Van: "[redacted]"
Verzonden: dinsdag 15 april 2025 12:13
Aan: "[redacted]@rho.nl"; "[redacted]@hardenberg.nl"; "[redacted]@hardenberg.nl"
Cc: "[redacted]@hardenberg.nl"; "[redacted]@hardenberg.nl"
Onderwerp: RE: concept stedenbouwkundigplan Heemserpoort WATER

Van:
Verzonden: Geen
Onderwerp: FW: concept stedenbouwkundigplan Heemserpoort

In de bijlage het concept stedenbouwkundig plan van het project Heemserpoort.

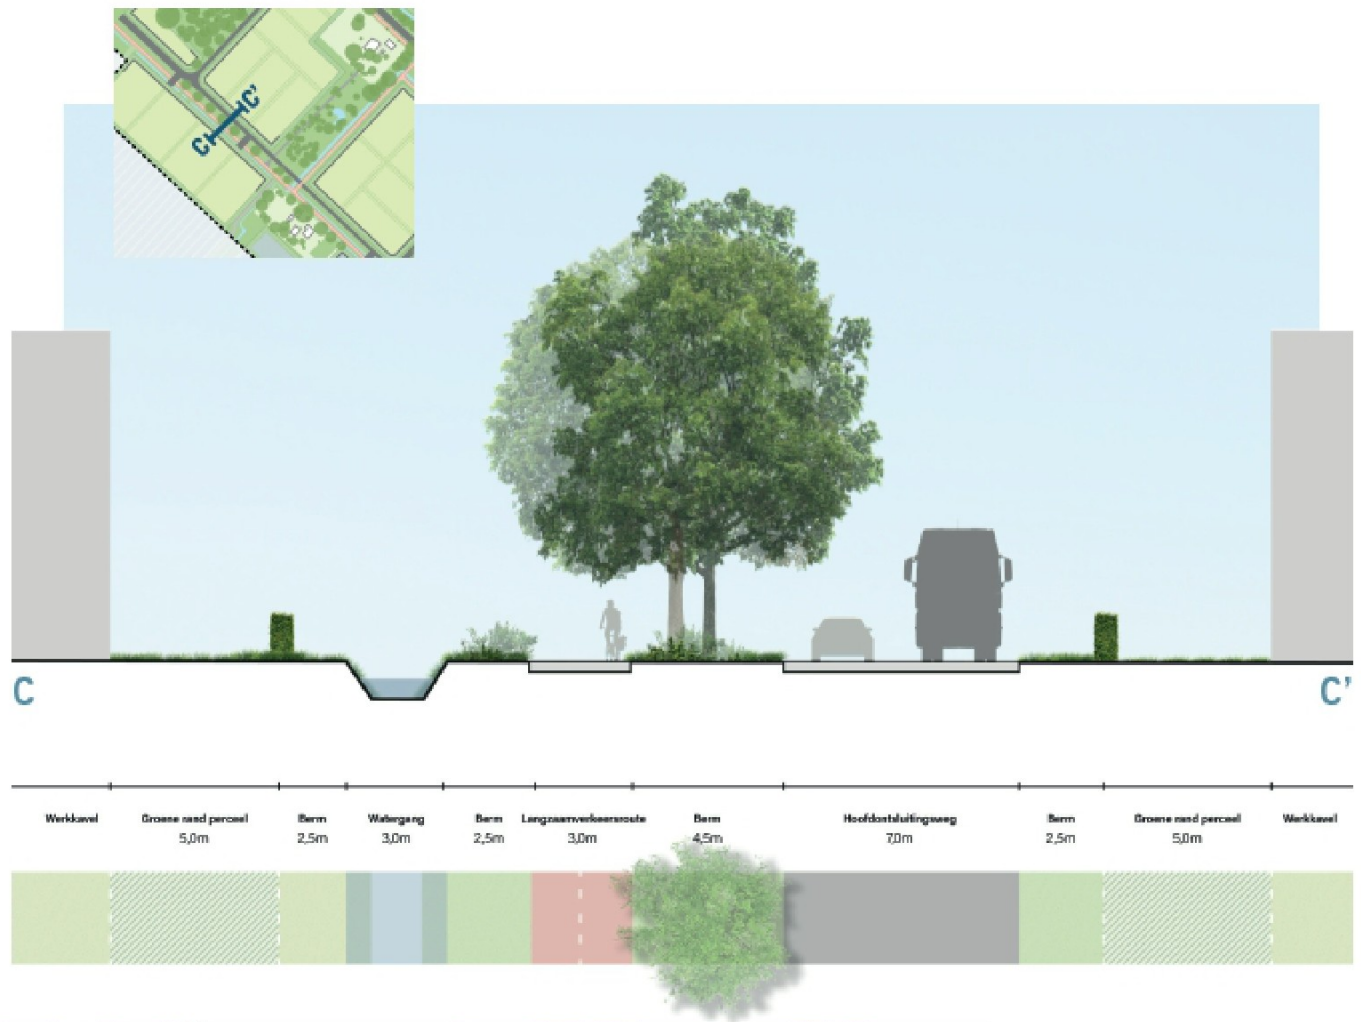
Aanvullend op onderstaande vragen, heb ik ook de vraag wat het karakter en het profiel van de watergangen zou moeten zijn. Hebben we het over 'echte' watergangen waar altijd water in staat (zo ja tussen welke waarden varieert de waterstand) of een wadi; diepte, hoe ziet de waterkant / oever eruit? Natuurvriendelijke / veilige oevers? Bijv. [Natuurvriendelijke oevers | Waterschap Scheldestromen](#))

Dit om een beter beeld te hebben, ook in verband met bestaande beplanting in de directe omgeving van de geplande watergangen

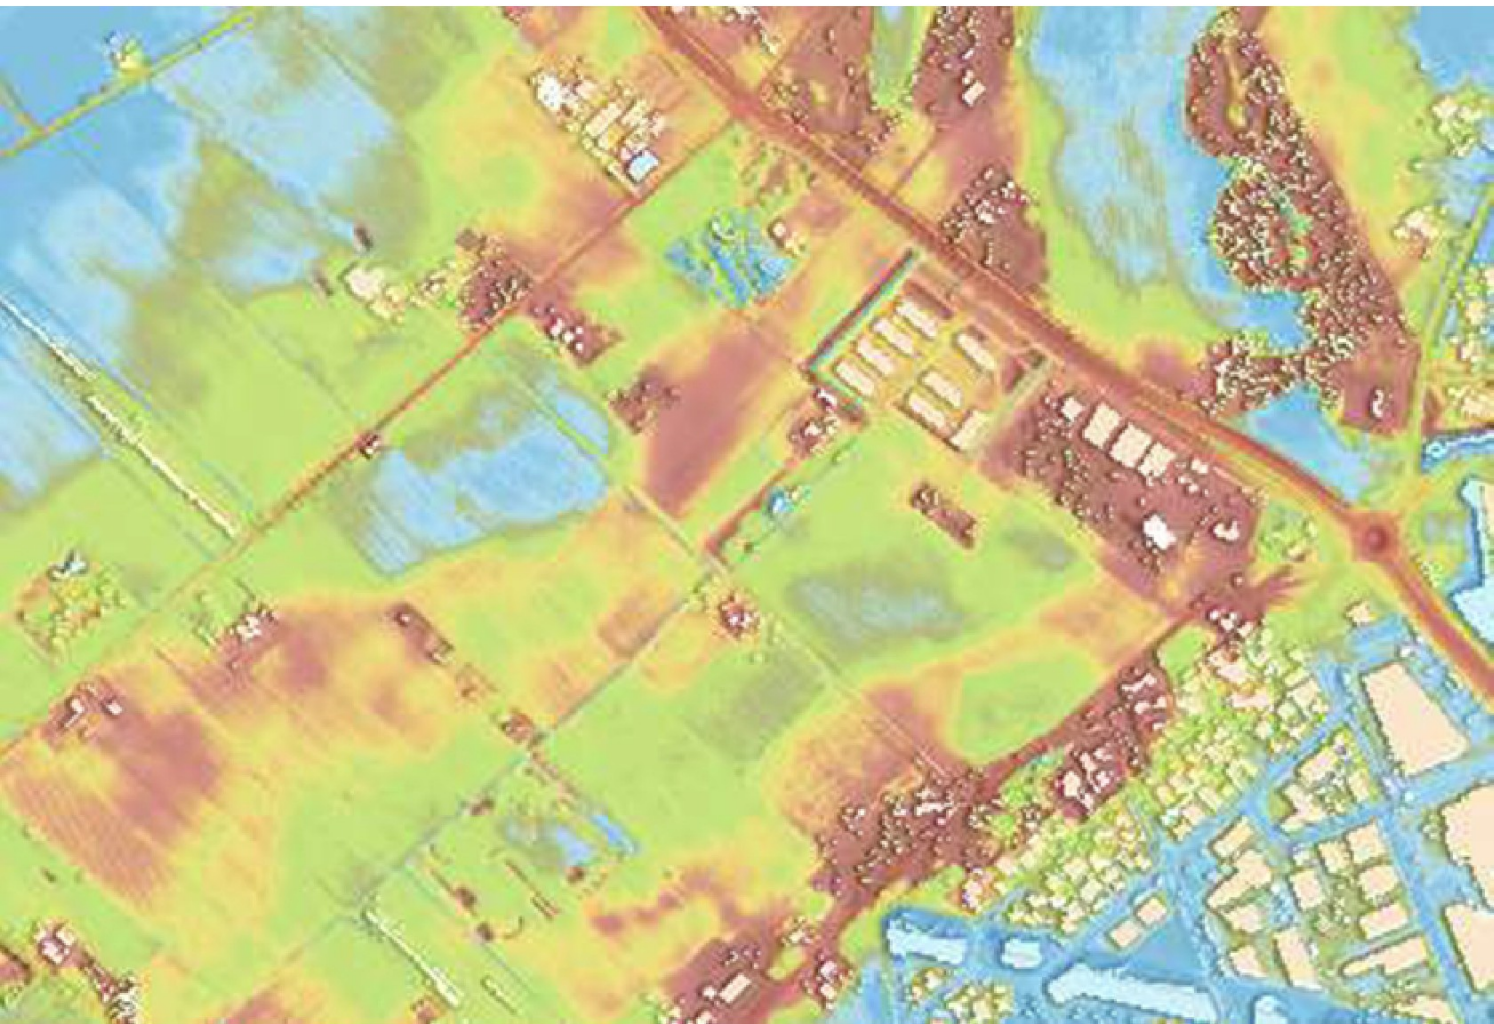
We hebben hierop het stedenbouwkundig plan aangepast:

Ik heb 3 vragen aan jullie:

1. Als we de waterafvoer in zuidwestelijke richting doen (zoals nu voorgesteld), betekent dit dan dat we het noordwestelijk deel (alles boven de brede sloot) moeten verhogen? Dit lijkt vanuit duurzaamheid niet wenselijk. Zie hoogtekaart hieronder.

2. Kunnen jullie aangeven hoe breed de hoofdafwatering in zuidwest richting ongeveer zou moeten zijn? Lijkt jullie zeg 6 meter vanaf de insteek voldoende?
3. Breedte watergangen: We hebben nu de (overige) sloten 4 meter breed gemaakt (vanaf de insteek). Zie dwarsprofiel hierboven. Dit is vrij smal, denk ik, maar zou omdat het hier zandgrond betreft misschien voldoende kunnen zijn? Hoe zien jullie dit? Kun je inschatten wat de breedte zou moeten zijn?
